TITLE: RP2040 UCompute		REV: 1.3
嘉立创EDA	Company: Your Company	Sheet: 1/1
	Date: 2025-12-27	Drawn By:

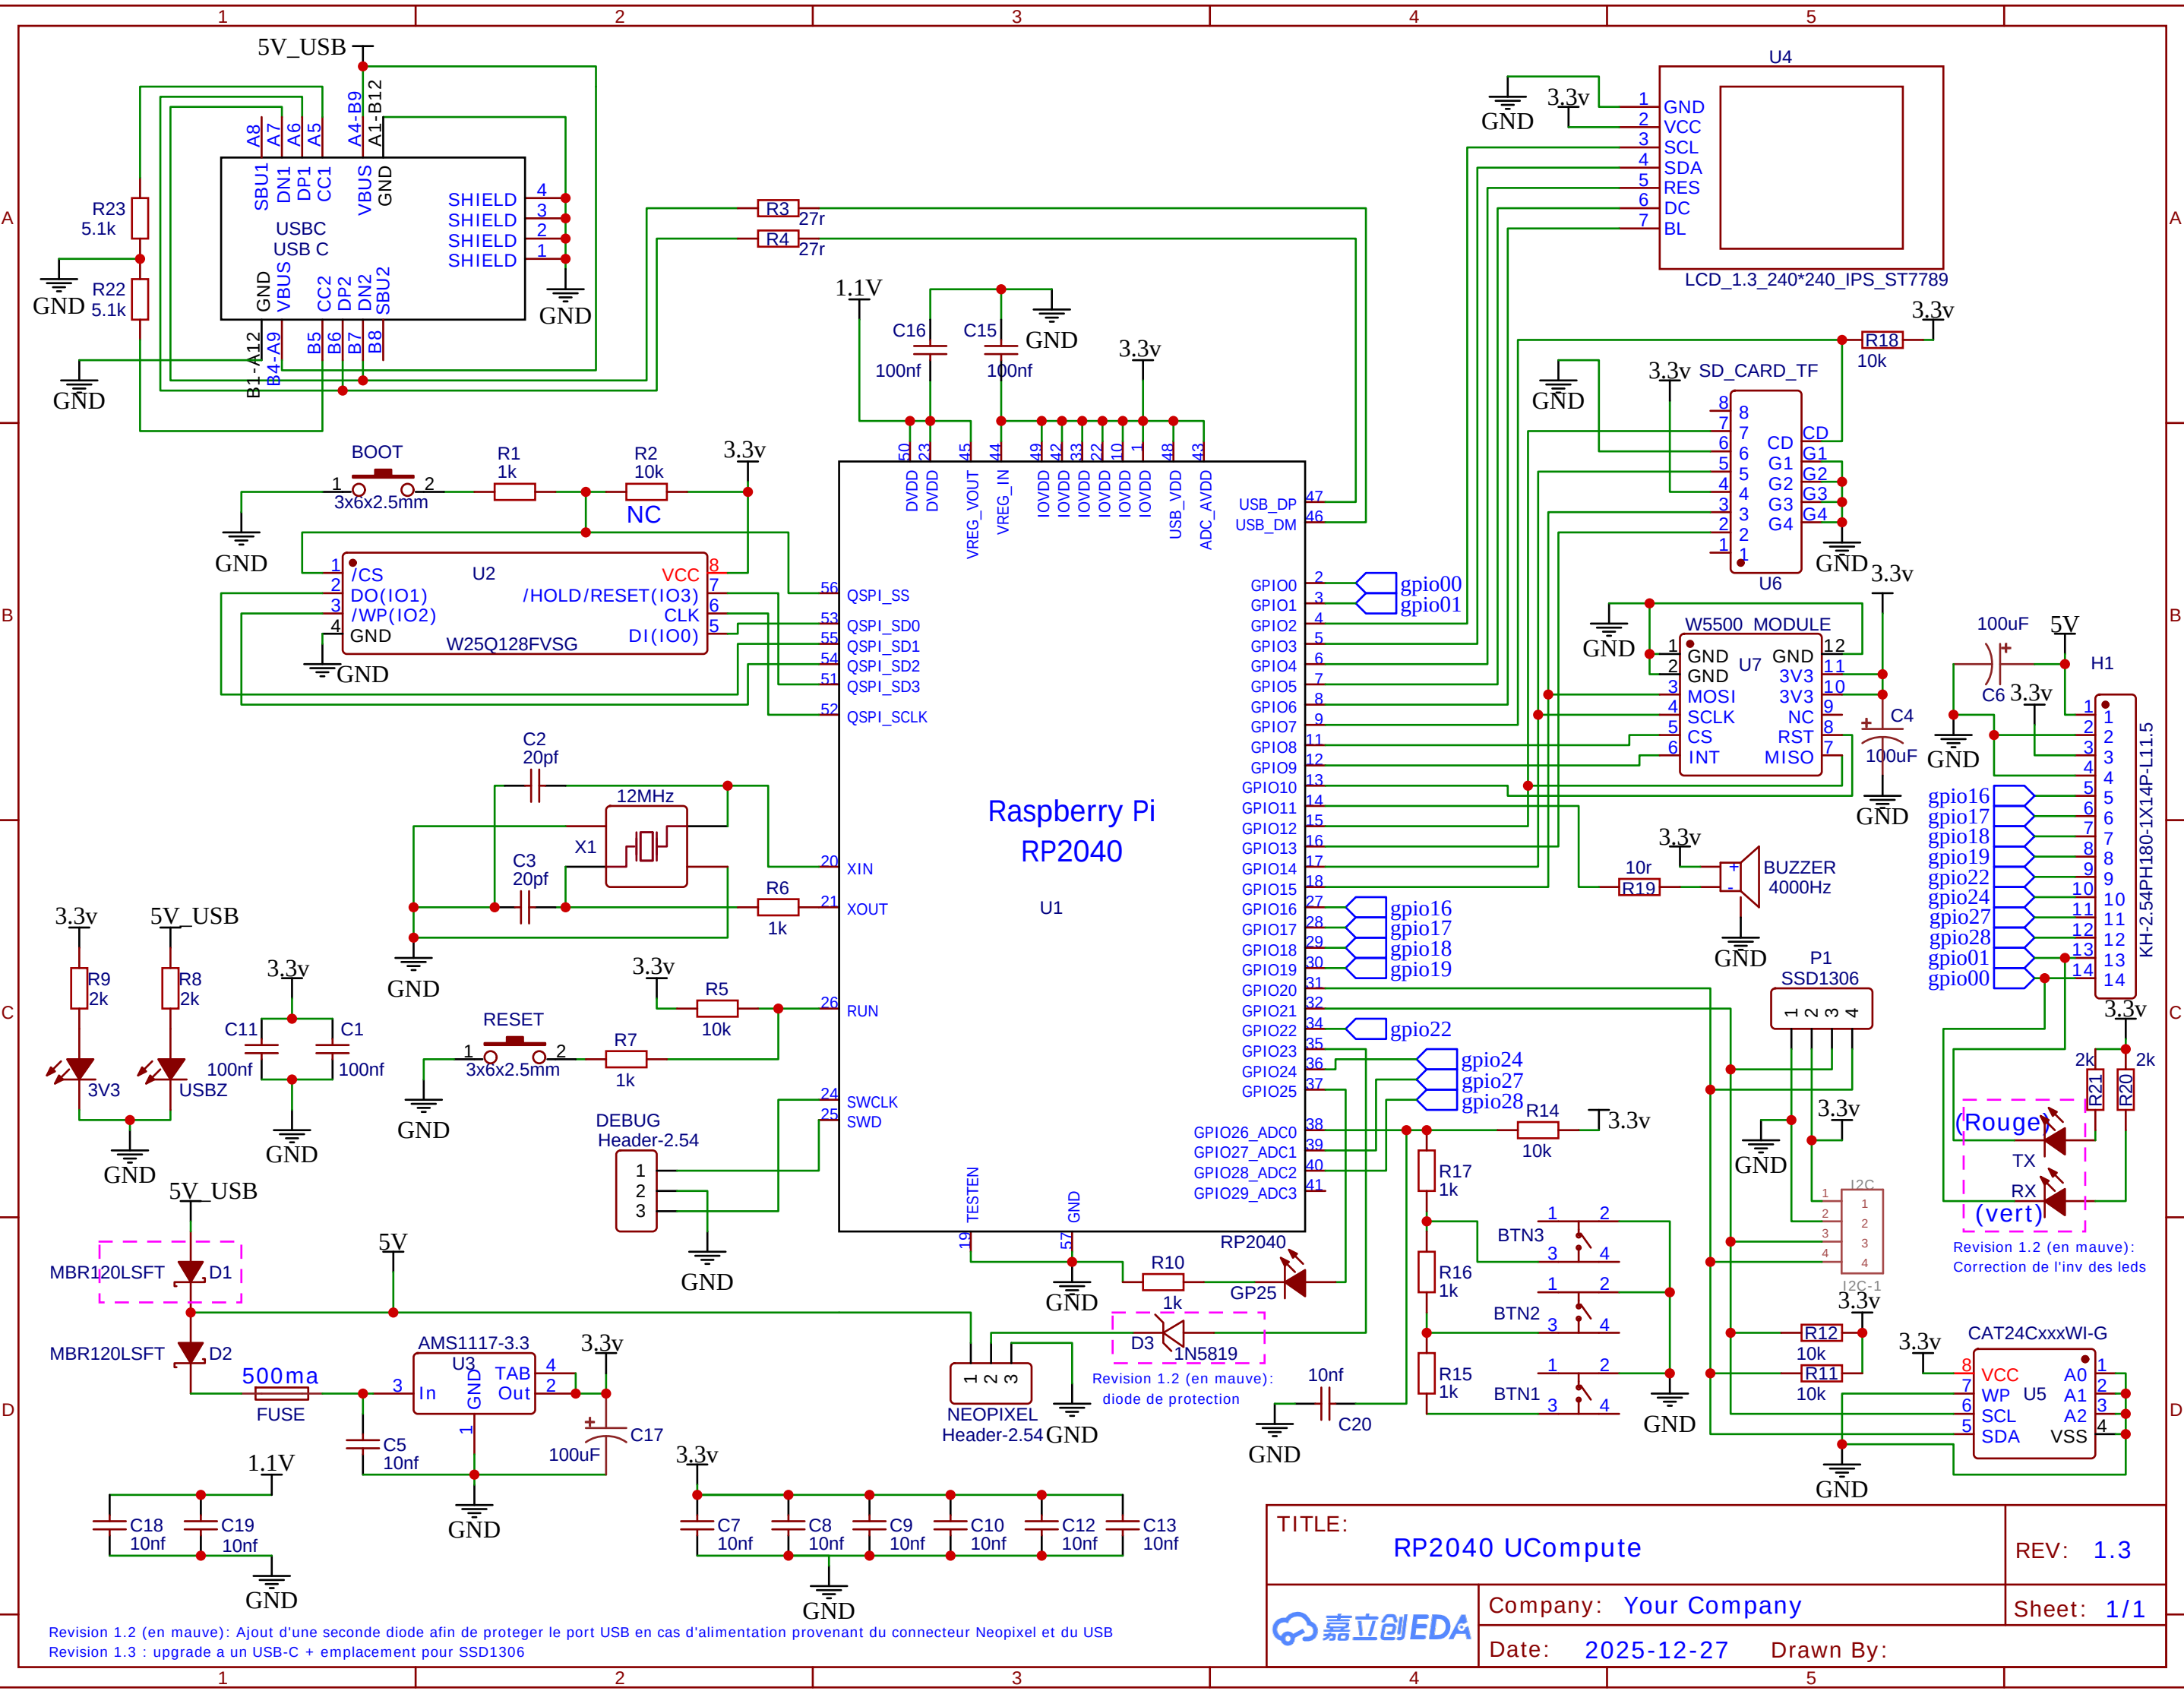
Revision 1.2 (en mauve): Ajout d'une seconde diode afin de proteger le port USB en cas d'alimentation provenant du connecteur Neopixel et du USB
Revision 1.3 : upgrade a un USB-C + emplacement pour SSD1306
